PUA area ex Alc.Este

Piano Urbanistico Attuativo per la rigenerazione del comparto urbanistico dell'area ex distilleria via L. Turchi

U-35.1

Integrazione alla
valutazione di clima
e impatto acustico

MAPPA DELLE ISOFONICHE ALL'ALTEZZA DI 4 m DAL PIANO CAMPAGNA
EMISSIONE - PERIODO DIURNO
POST OPERAM

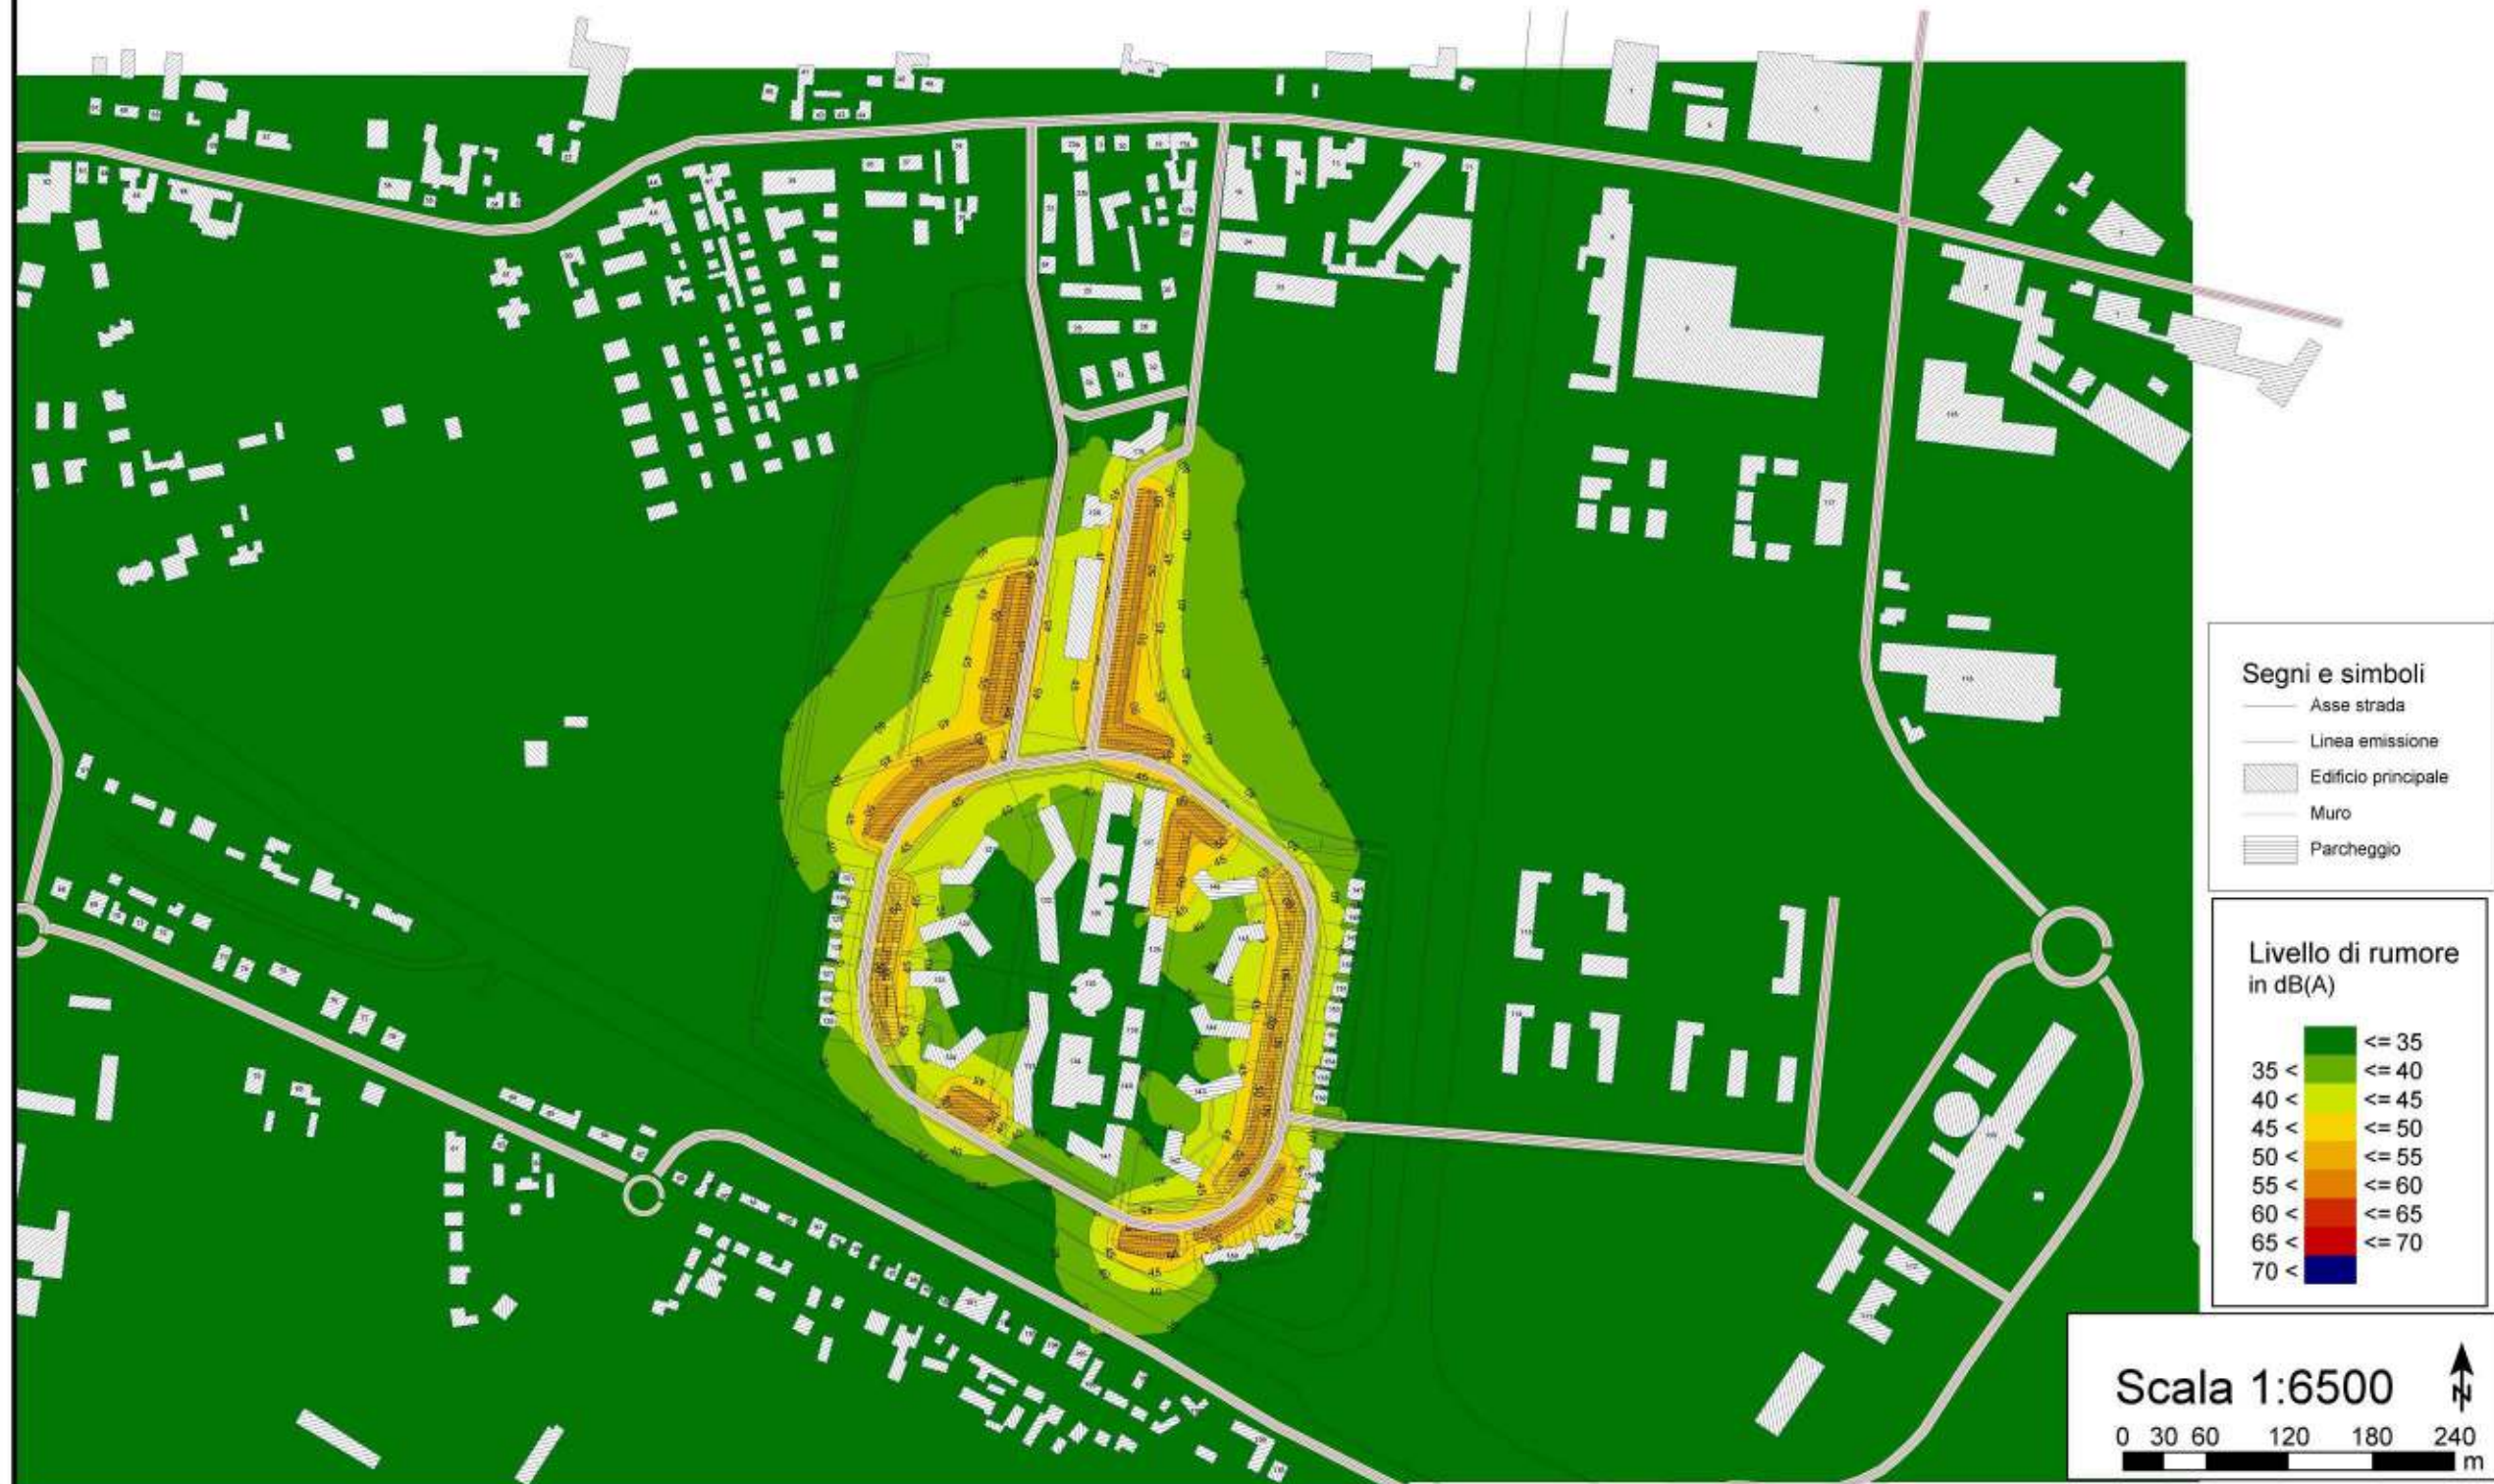
“Aggiornare la Valutazione di clima acustico (elaborato U35) e il Rapporto ambientale (elaborato U39) tenendo conto della futura realizzazione del ponte sul canale Boicelli, elemento infrastrutturale prescrittivo per l'attuazione del piano stesso, così come indicato nella scheda POC e nell'elaborato U15 “Opere di urbanizzazione. Elementi prescrittivi di viabilità e accessibilità””.

I risultati della tabella sopra riportata evidenziano il pieno rispetto dei limiti di emissione presso i ricettori individuati. Si evidenzia che i livelli sonori sono generati dalle sorgenti interne all'area di progetto. Per tale ragione i ricettori ubicati molto lontano da queste sorgenti avranno livelli massimi incidenti molto modesti, ad esempio i ricettori 1, 2, 3, ecc.. Per i limiti di immissione assoluti e differenziali continua a valere quanto già riportato nella valutazione di impatto acustico consegnata.
